Demande d'examen au cas par cas préalable à la réalisation éventuelle d'une évaluation environnementale

Projet d'augmentation de puissance de l'aménagement hydroélectrique de Montfermy sur la Sioule

DÉCLARATION D'AUGMENTATION DE PUISSANCE DE LA CONCESSION DE MONTFERMY

Suite à vos questions complémentaires, veuillez trouver ci-dessous les réponses et précisions que nous vous apportons, afin de vous permettre de préparer le projet de décision de la commission d'examen de la semaine prochaine :

Figure 1 : Hydrogramme théorique débit aval Montfermy pour PMax période 01/11-28/02

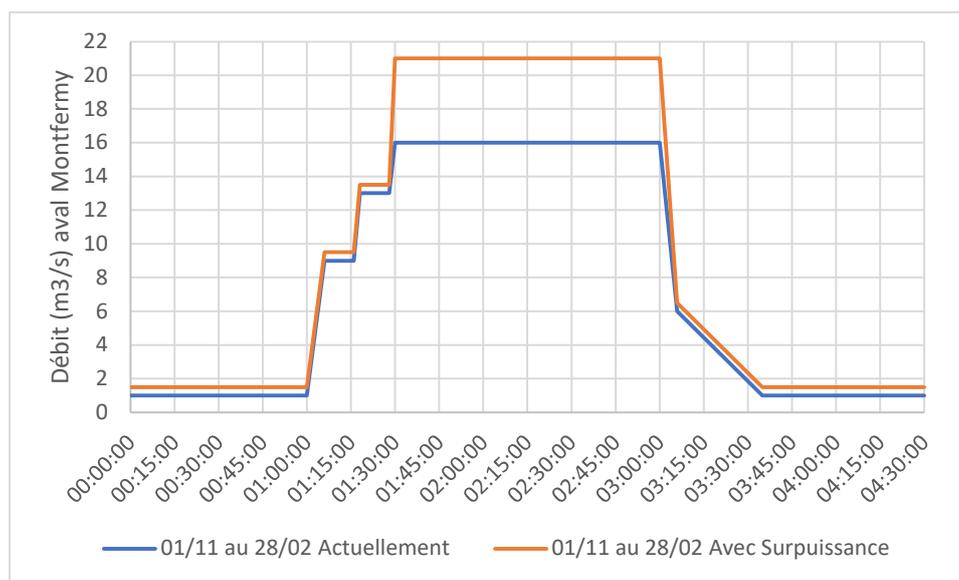
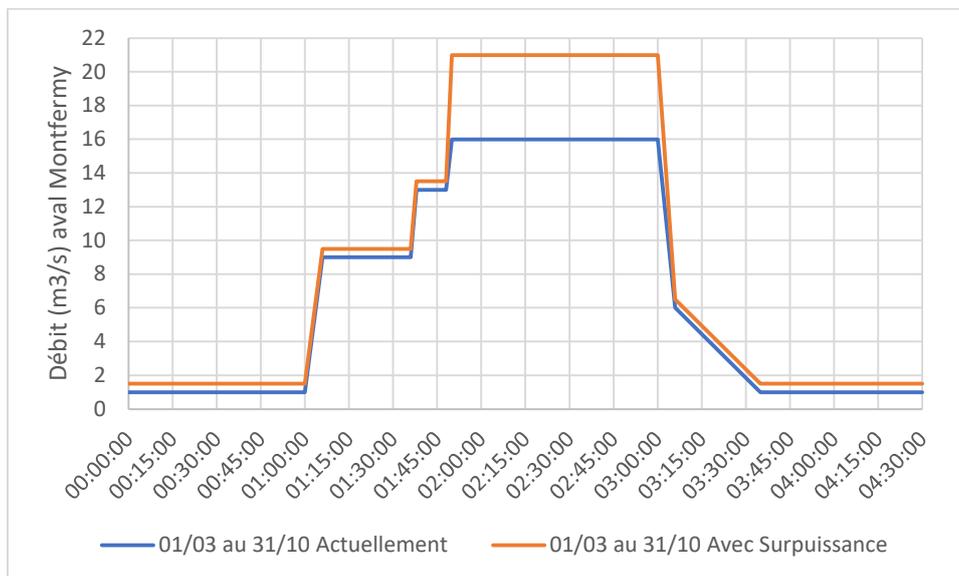
16 - il y a un souci dans le graphe de la réponse 2. Les deux phases de débit max durent au plus 2 + 6 minutes soit 8min. Comme il y a une éclusée journalière en général pendant le mois de mai, ca fait que les turbines tournent au maximum de leur puissance (15 m³/s) 8 min par jour (max car 2+6 ce ne sont pas des paliers). Comment se fait il que le graphe de la réponse 2 montre un débit maximum toujours à 15 pendant le mois de mai? (est ce parce que l'abscisse du graphe n'est pas assez précise? c'est étonnant quand même?)

Les courbes bleues des hydrogrammes théoriques présentés en figure 21 et 22 du paragraphe 3.1.2.3 du dossier de déclaration précisent ce point.

Le graphique de la réponse 2 a été produit pour répondre à la question suivante : « préciser le débit réservé à l'aval au niveau du rejet et le comparer dans le temps (max, moyen) au débit des éclusées ».

Figure 10 : Débits moyens turbinés journaliers et débits turbinés maximum (2017-2021).

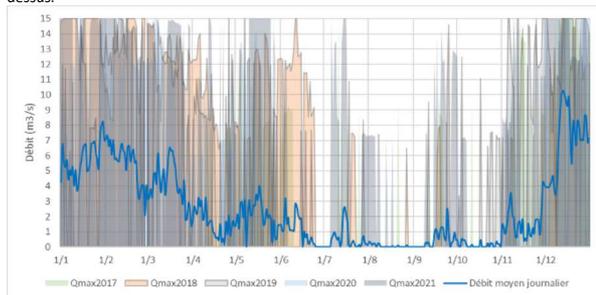
11-Je regarde le graphique présenté sur le point n°5. Je comprends que c'est le débit moyen (mensuel?) qui est représentée en rouge. Pour illustrer le commentaire que vous faites, pourriez-vous m'adresser ce graphique avec le débit maximum à chaque éclusé (ou alors le graphique de la question n°2 mais avec un pas de temps en abscisse plus clair, avec les début et les fins de chaque mois par ex)

- La figure 5 : La courbe en rouge présente le débit moyen mensuel turbiné. Le commentaire réalisé en point 5 est en effet réalisé en comparaison avec l'analyse plus fine correspondant aux éléments présentés dans le dossier d'augmentation de puissance de Montfermy. (voir ci-dessous)

- Il convient de noter que la figure 2 présente le **débit maximal turbiné observé sur la période d'analyse (2017-2021) en jaune pointillé** – Il ne s'agit pas du débit maximum turbiné **moyen** établi sur cette période. Ainsi pour chaque journée type entre 2017-2021 seule la valeur maximale observée sur les journées équivalente entre 2017 et 2021 est prise en compte. Par exemple pour le 10 mai du graphique, il suffit que seul le 10 mai 2021 présente une seule valeur maximale d'éclusées de 15 m³/s (cette valeur peut être horaire) pour que celle-ci soit retenue sur cette courbe et ce même si les données du 1^{er} mai 2017,2018,2019 ou 2020 présentent un débit maximum turbinés inférieure à cette valeur. L'année 2021 étant particulièrement humide notamment au printemps, elle explique principalement la présence de valeur maximale à 15 m³/s sur le graphique 2. Cela étant et pour rappel l'objectif du graphique 2 était de mettre en relation la valeur du débit réservé et les débits d'éclusées maximum.

Pour comparer la figure 5 avec les commentaires associés il convient plutôt de se rapprocher du graphique de la figure 10 (Paragraphe 2.3.1.4) du dossier de demande de déclaration plus précis sur ce point. Il permet de mettre en évidence qu'entre mars et mai la valeur maximale de débit turbiné est moins régulièrement atteinte. L'année 2021 y étant représentée, cette figure confirme également les propos précisés ci-dessus.

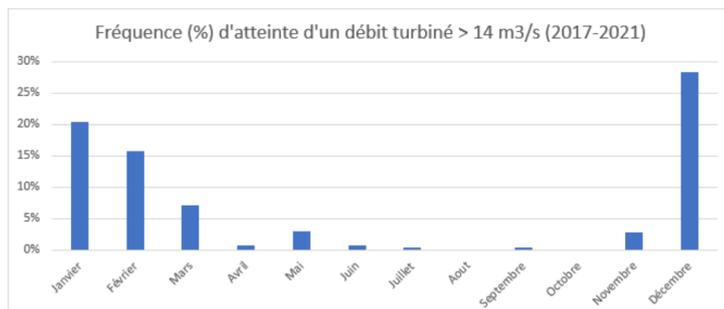
« D'ailleurs, sur le graphe 2, on ne retrouve pas les informations du mois de mai du graphe 5, qui est un mois pendant lequel vous avez atteint quasiment en continu le débit max, de 2017 à 2021. Est-ce parce que vous turbinez moins et donc moins à fond dans la période 1995-2017 couverte par le graphe 2 ? pourquoi ce changement ? »

Du coup, au vu du graphe 2, peut-on vraiment dire comme dans le 5 que vous turbinez seulement 1 cycle en mai et que le débit max est moins facilement atteint?

- Tel que précisé ci-dessus, la courbe en jaune pointillée ne présente que la valeur maximale observée pour un même mois et une même journée et entre 2017 et 2021.
- La figure 2 : présente une analyse des débits moyens turbinés « journaliers » (orange continu). La figure 5 présente les débits moyens turbinés « mensuels » (rouge). La fréquence d'analyse présentée n'est donc pas la même. Par ailleurs la chronique de débits utilisé n'est pas non plus identique (2017-2021 figure 2 - 1995-2021 figure 5). Cependant les tendances entre les courbes présentées sont sensiblement identiques mis au regard du débit moyens turbinés.

Le graphique 5 présente une analyse du nombre de cycle moyen de démarrage du groupe par mois ainsi que du nombre de cycle maximum mensuels observés sur la période d'analyse.
